改善箇所説明図

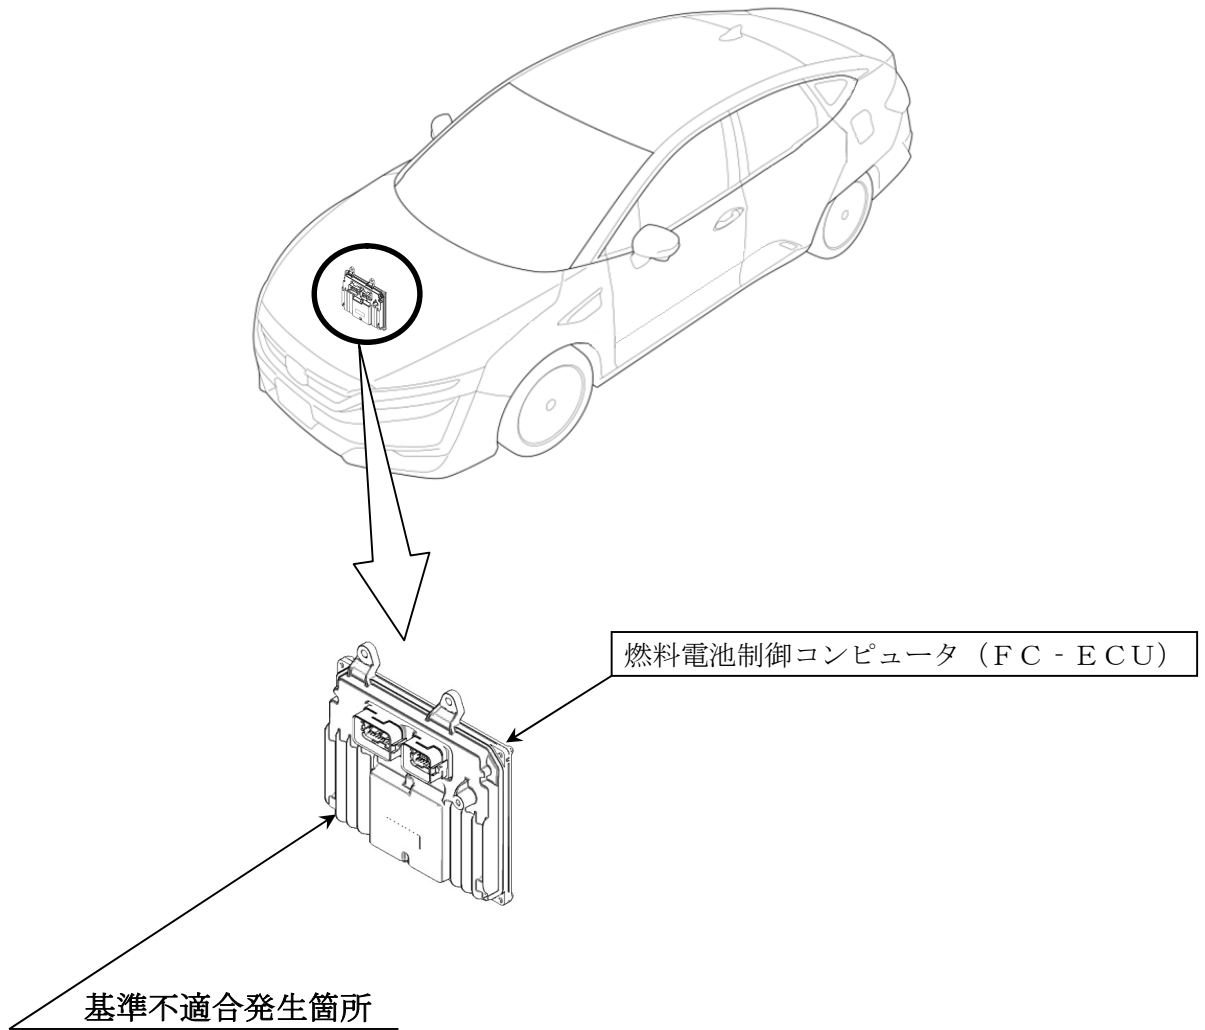
燃料電池制御コンピュータ (FC-ECU) において、燃料電池スタックの故障検知プログラムが不適切なため、高電圧バッテリーが満充電時の燃料電池スタックのセル電圧低下を燃料電池スタック劣化と誤検知することがある。そのため、警告灯、警告表示が点灯し、燃料電池システムが停止して、最悪の場合、走行不能となるおそれがある。

全車両、燃料電池スタックの故障検知プログラムを対策プログラムに書き換える。

注： は書き換え部品を示す。

識別：運転者席側ドア上側ヒンジ上側ボルト頭部に黄色ペイントを塗布する。
